ACTA DE LA SEGUNDA JUNTA DE ACLARACIONES

Acta que se formula con motivo de la junta de aclaraciones celebrada de manera virtual con los licitantes participantes por medio del link: <https://us04web.zoom.us/j/4908158596>, cuya conexión fue realizada desde la sala de juntas de la Dirección General de Licitación y Contratación, con domicilio en Av. Fray Antonio Alcalde número 1351, Edificio "B", 4to Piso, Colonia Observatorio, Guadalajara, Jalisco, a las **16:00 horas** del día **10 de octubre de 2025**, para hacer constar la realización de la junta convocada por la Secretaría de Infraestructura y Obra Pública, en relación a la Licitación Pública Estatal Multianual a Precio Alzado No. **SIOP-E-ICAR-OB-LP-0986-2025**, para la contratación de los trabajos consistentes en: **Construcción de libramiento nororiente de Cocula, en el municipio de Cocula, Jalisco**, de conformidad con lo dispuesto en la convocatoria y bases de licitación.

LICITACIÓN PÚBLICA ESTATAL MULTIANUAL
NO. SIOP-E-ICAR-OB-LP-0986-2025

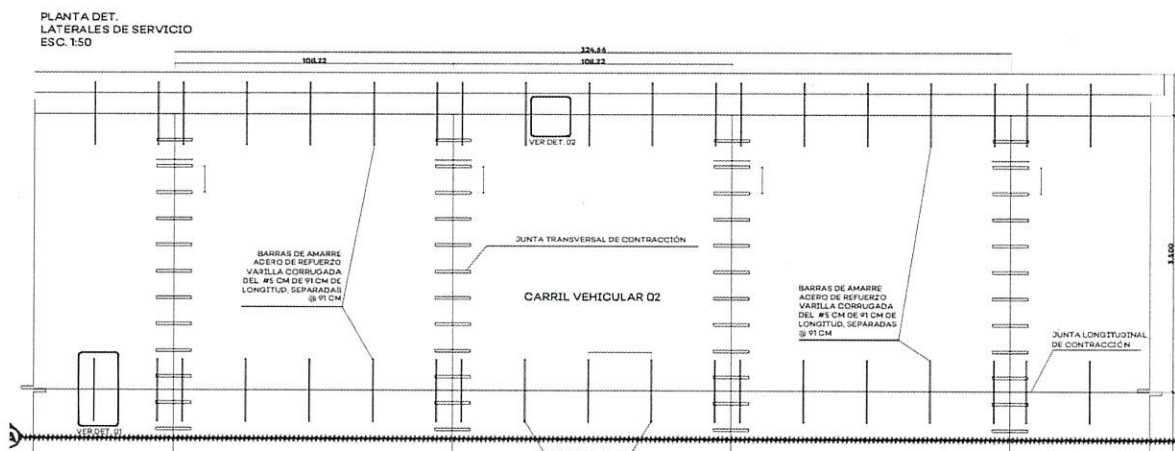
11.- En los detalles constructivos marca canastillas cada metro. confirmar esta información.

Respuesta: Se pone a disposición de los licitantes una versión 2 del Anexo 1 "Proyecto de Intervención" y del Anexo 2 "Estudios Preliminares", mismos que se encuentran a disposición de los licitantes para su consulta y descarga en el portal de la Secretaría, en la liga: <https://siop.jalisco.gob.mx/contratacion-de-obra/convocatorias-y-licitaciones-siop/siop-e-icar-ob-lp-0986-2025>.

DETALLE CANALIZACION
EN BANQUETA
TUBERIA PAD RD-17

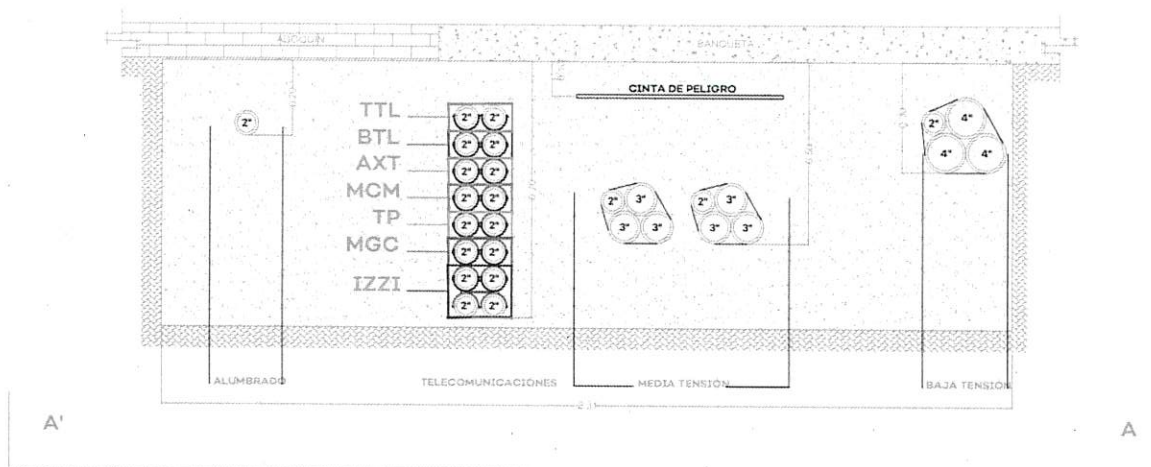
12.- En el detalle de comunicaciones se identifican algunas cableras, ¿son las únicas que debemos considerar y el número de ductos será de acuerdo al detalle presentado?

Respuesta: Se pone a disposición de los licitantes una versión 2 del Anexo 1 "Proyecto de Intervención", mismo que se encuentra a disposición de los licitantes para su consulta y descarga en el portal de la Secretaría, en la liga: <https://siop.jalisco.gob.mx/contratacion-de-obra/convocatorias-y-licitaciones-siop/siop-e-icar-ob-lp-0986-2025>.
